SEPE LA GRANDE CONTREE

REPONSES A LA MRAE SUITE A L'AVIS DELIBERE RELATIF AU PROJET EOLIEN DE LA GRANDE CONTREE

Commune de Charleville
Département de la Marne (51)

**Avis délibéré sur le projet d'exploitation
du Parc éolien de la Grande Contrée
à Charleville (51)
porté par la société SEPE La Grande Contrée**

Figure 1 : Photomontage n°84 - Les machines du projet de La Grande Contrée sont identifiées en rose.

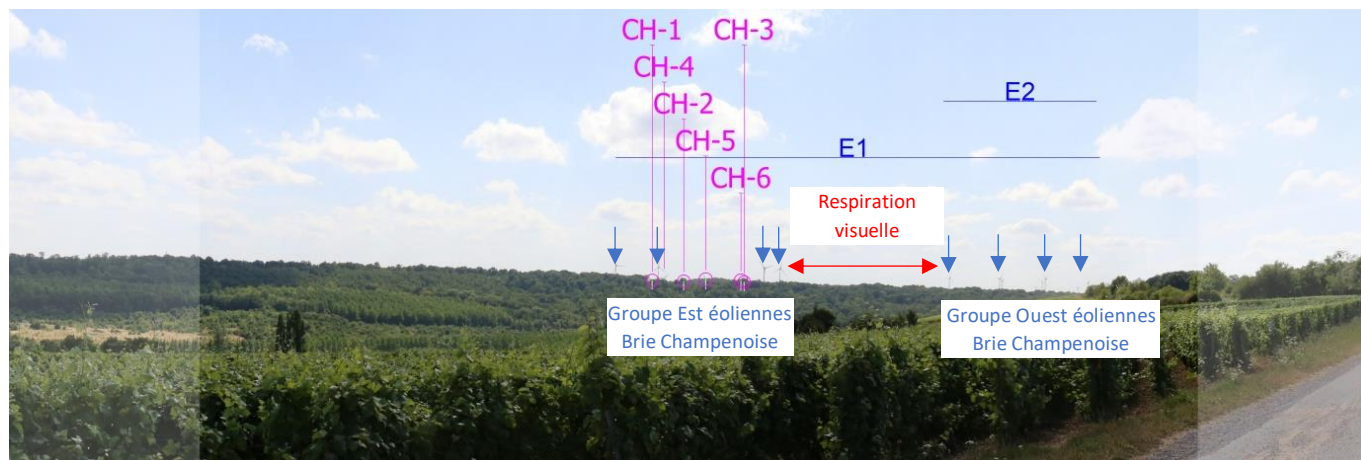
« depuis le vignoble de Talus-Saint-Prix, les pales des éoliennes les plus au nord apparaissent au-dessus de la lisière boisée, s'installant dans l'espace de respiration entre les deux bouquets d'éoliennes constituant le parc de la Brie Champenoise » ;

Le photomontage 84, présent ci-dessous, réalisé au niveau du village de Talus-Saint-Prix montre effectivement que les pales des éoliennes du projet émergeront au-dessus de la lisière boisée. Toutefois, leur émergence ne dégrade en rien la perception du paysage de la vallée du Petit-Morin et du vignoble. De plus, les éoliennes du parc de la Brie Champenoise présentent une émergence et une prégnance bien plus importante que celle des machines qui composent le projet.

Ce photomontage montre également que les machines du projet se placent en arrière-plan du groupe Est de 4 éoliennes qui compose le parc de la Brie Champenoise. Le second groupe de 6 éoliennes du parc de la Brie Champenoise installé à l'Ouest laisse apparaître une zone de respiration entre ces deux

ensembles. Le projet se superposant à l'un de ces deux groupes, il n'y a aucun impact sur la respiration existante qui est conservée et non dégradée par les éoliennes du projet de La Grande Contrée.

Figure 6 : Diagramme d'encerclement de la commune de Charleville

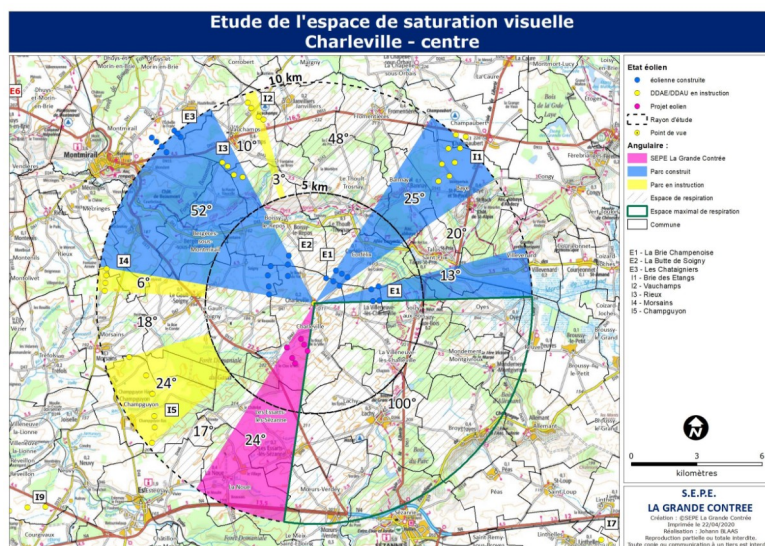
La commune de Charleville est impactée par ce projet du fait de l'installation des éoliennes dans un angle de vue encore démuné en éolienne (Cf. Figure 6, ci-dessous). L'Ae constate qu'un espace de respiration de seulement 100° reste présent en direction de Sézanne, alors qu'une véritable respiration visuelle correspondrait, d'après le SRE, à un angle minimal de 160 à 180° sans éolienne.
